编号 296 (Contact No.296)

更改通知

P 系列

大球杆的 P 摇头开关的更改

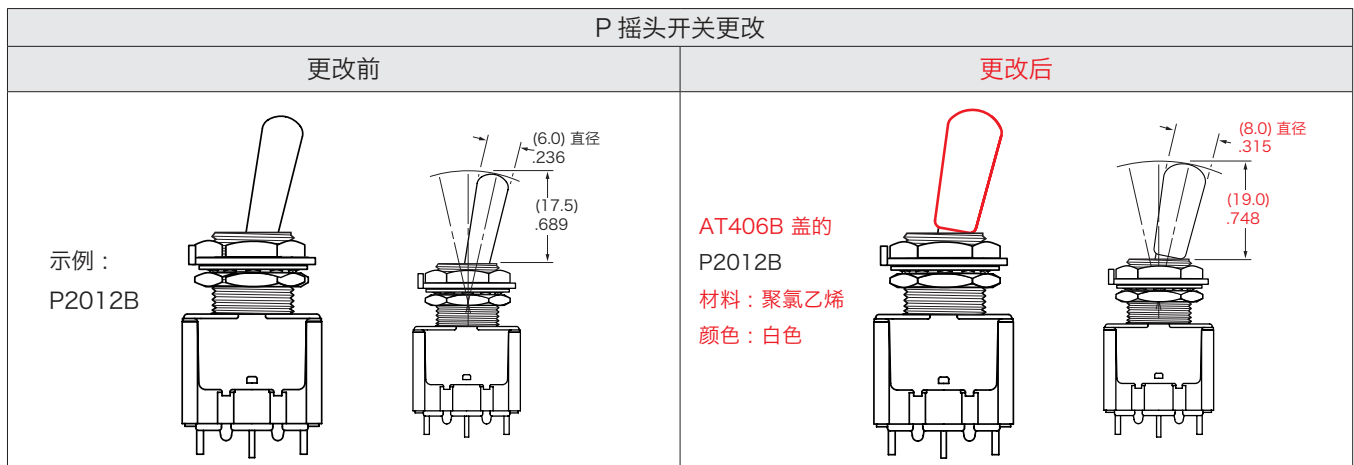
带 12 毫米套管和 (代码 B) 大球杆的 P 摇头开关的杆将会发生更改。为了符合 VDE 认证, 将在杠杆上

安装白盖。这种更改适用于所有标准和定制的带套管和大球杆的 P 开关。

下表说明了更改前后的变化, 并且在表中列出了受影响的标准零件。

- 此更改的目的是为保留 VDE 认证。通过安装 AT406B 盖, 有大杆的 P 摇头开关的保持了 VDE 标准, 但会失去 UL, CSA 认证。若无盖, 开关则将失去 VDE 认证身份 (UL 和 CSA 认证不会受到影响)。但开关可不加盖。
- 没有对如上所示之外的其他外部尺寸或规格的更改。
- 参照更改通告 296-A 的其他信息。
- 若需了解更多详细信息请与工厂联系。
